#### 資料訂正内容：

低レベル放射性廃棄物の発生量を評価した以下のグラフについて、素掘り処分（L3）相当の廃棄物を除外したデータに基づくグラフになっておりましたところ、下記の表の評価と不整合となっておりましたので、これを L3 相当の廃棄物を考慮したグラフに訂正致します。

### 低レベル放射性廃棄物の処分について

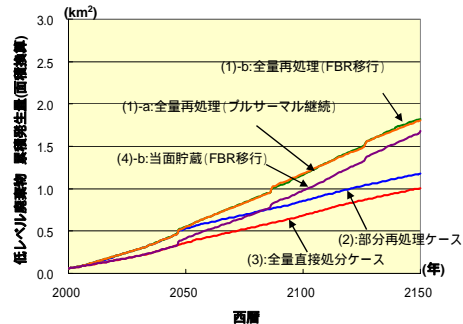
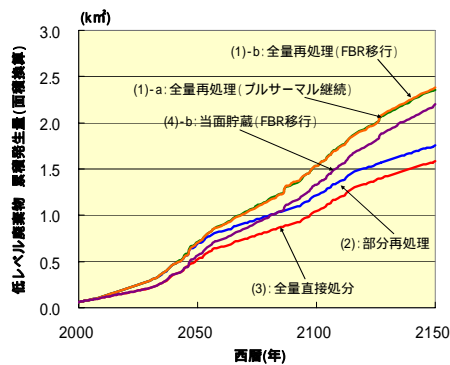
- （１）第９回新計画策定会議資料第 13 号「核燃料サイクル諸量の分析について（改訂版）」
  - 19 頁「低レベル放射性廃棄物の累積発生量（体積）」のグラフ
  - 20 頁「低レベル放射性廃棄物の累積発生量（面積換算）」のグラフ
- （２）第９回新計画策定会議資料第 8 号「環境適合性について（改訂版）」
  - 12 頁「低レベル放射性廃棄物の処分について」のグラフ
